监理工程师通知单

工程名称：浙江爱越新能源有限公司诸暨区域 10MWp 分布式光伏建设项目

编号：CZZH-CJ-TZ-001

主题：关于同山镇同兴村光伏电站存在的缺陷事宜

(1)

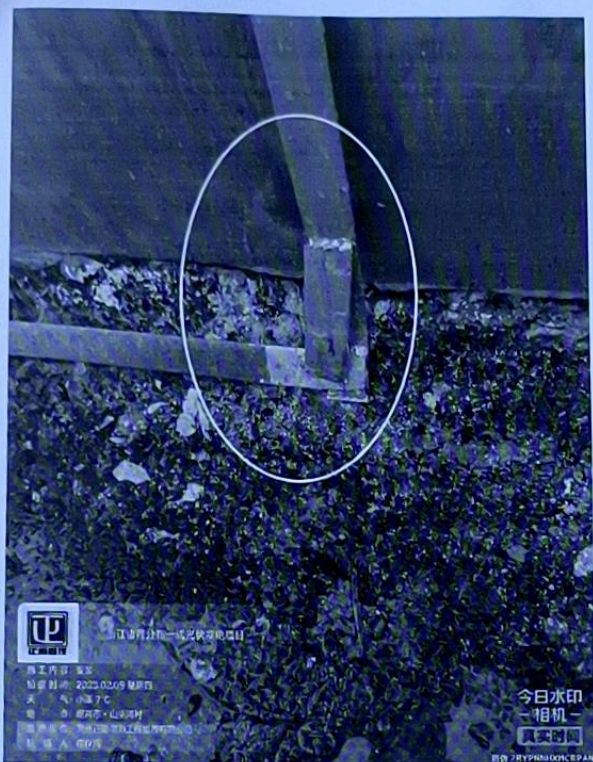
- 1、屋面组件安装上下两排方阵，安装不整齐偏差较大。
- 2、屋面接地环网引下线焊接搭接面积不符合规范要求，黄绿漆粉刷不符合要求。
- 3、个别屋面直流电缆下墙未使用桥架，采用 PVC 管，抱箍卡扣不是不锈钢材料。
- 4、设备接地线走线混乱，未进行固定。
- 5、逆变器雨棚未进行施工。

针对以上问题，请贵单位收到通知后，10 日内按期限内组织施工班组对以上缺陷进行消缺整改。
